**OGGETTO: Elettrodotto a 380 kV in doppia terna “S.E. Udine Ovest – S.E. Redipuglia” ed opere connesse nelle Province di Udine e Gorizia
Trasmissione opposizioni ed osservazioni**

VERIFICA DELLO STUDIO DI IMPATTO AMBIENTALE

**Elettrodotto aereo a 380 kV in doppia terna "S.E. Udine Ovest – S.E. Udine Redipuglia"
ed opere connesse**

Le seguenti osservazioni, in merito allo Studio di Impatto Ambientale dell'Elettrodotto aereo a 380 kV in doppia terna "S.E. Udine Ovest – S.E. Udine Redipuglia" ed opere connesse presentato da Terna S.p.A. nell'ambito della procedura di Valutazione di Impatto Ambientale avviata presso il Ministero dell'Ambiente e della Tutela del Territorio e del Mare in data 25 novembre 2015, sono state svolte a cura del dott. W. Franzil.

Figura 3 - Transiti previsionali in condizioni di rete integra

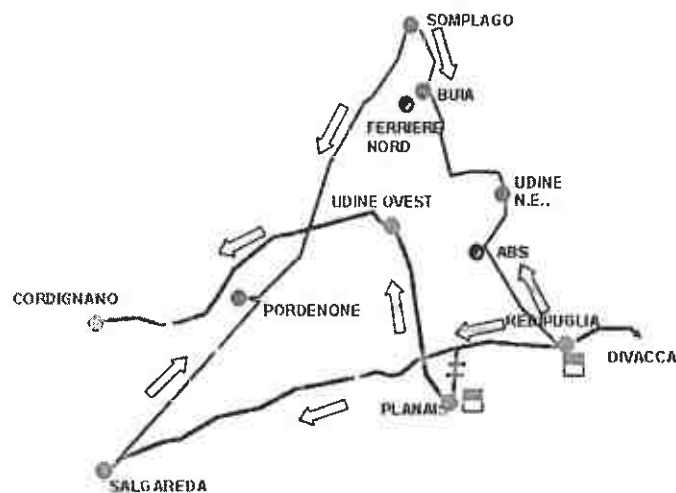
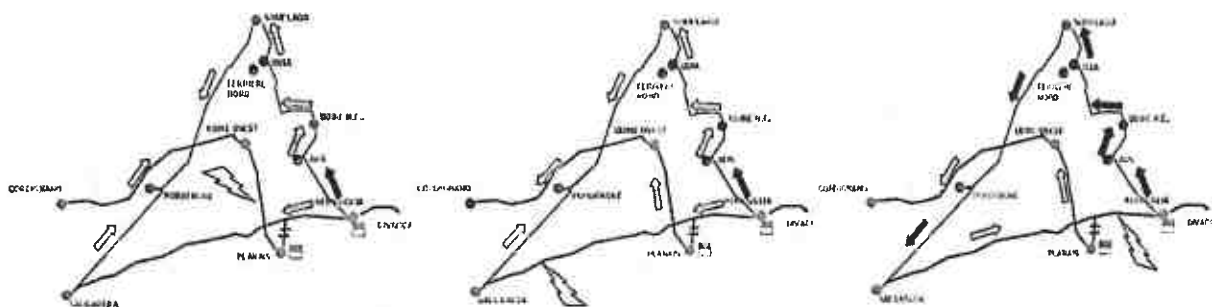
Si fa notare che nel paragrafo 1.2 Scenario di riferimento elettrico e motivazioni del progetto (pag. 9 del quadro programmatico) le informazioni qualitative e soprattutto quantitative fornite, sono assolutamente risibili per descrivere la situazione in atto e sui potenziali sviluppi futuri e soprattutto per giustificare le affermazioni prodotte.

Risulta quindi difficilmente verificabile sulla base di dati di produzione e trasporto di energia elettrica oggettivi – che è opportuno ribadirlo non vengono presentati dal Proponente, se non in minima parte con un stringato riferimento alla situazione regionale nel paragrafo 3.1.1 Analisi della Domanda e dell'Offerta in Friuli Venezia Giulia a pag 4 del quadro progettuale – formulare un quadro esaustivo della situazione pregressa, in atto e futura.

Figura 44 - Alternative di tracciato studiate per la Regione FVG

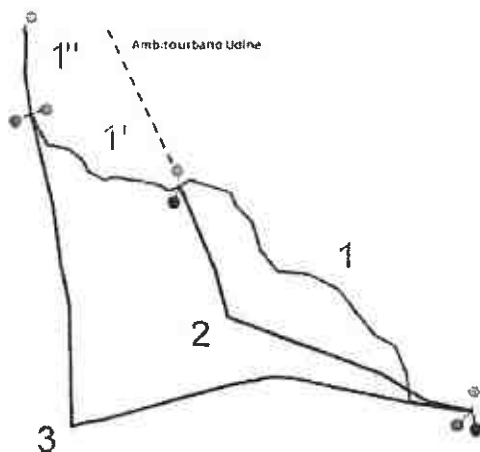
Il capitolo relativo alle alternative in aereo è stato sviluppato definendo innanzi tutto quali fossero le infrastrutture di rete esistenti, alle quali è possibile affiancare un elettrodotto a 380 kV. Queste sono state individuate nella direttrice autostradale tra Redipuglia e Udine e in quella degli elettrodotti a 380 kV tra le stazioni di Redipuglia, Planais e Udine Ovest.

- il tracciato del progetto Terna S.p.A. posto ad autorizzazione (alternativa 1) per le cui cartografie tematiche/valori di dettaglio si rimanda allo SIA;
- un tracciato in adiacenza alle autostrade A4 e A23 (alternativa 2), incluso un ramo che ricalca il tracciato 1, per raggiungere la SE di Udine ovest;
- un tracciato in affiancamento agli esistenti elettrodotti 380 kV Redipuglia – Planais e 380kV Planais – Udine Ovest (alternativa 3), incluso un tratto finale che ricalca il tracciato in autorizzazione (alternativa 1).

Figura 39 - Schema planimetrico interventi

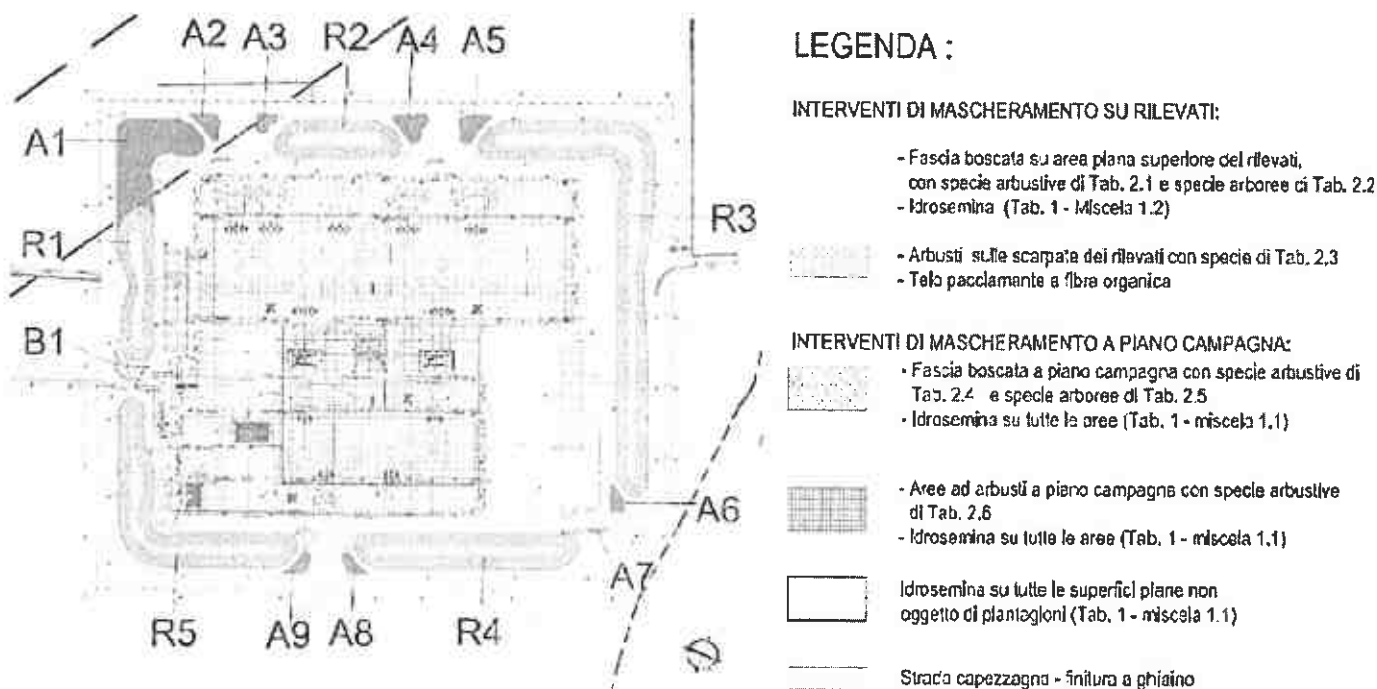
Il suggerimento del prof. Francesco Iliceto, avanzato nel maggio 2012, avrebbe il considerevole vantaggio di ridurre a circa 7.000 mq – 1/10 della attuale proposta progettuale per la stazione di Udine Sud, peraltro, in buona parte già realizzata – la superficie occupata da questa infrastruttura con una altrettanto considerevole riduzione della fascia di mitigazione vegetazionale (questa invece non è stata neppure progettata, fino alla data odierna) a fronte di un aumento dei costi della sua realizzazione.

La realizzazione dell'elettrodotto nell'ambito geografico della medio Friuli, si dimostra non compatibile dal punto di vista paesaggistico, in quanto le modificazioni post-intervento cambiano in modo molto rilevante la qualità paesaggistica ante-intervento.
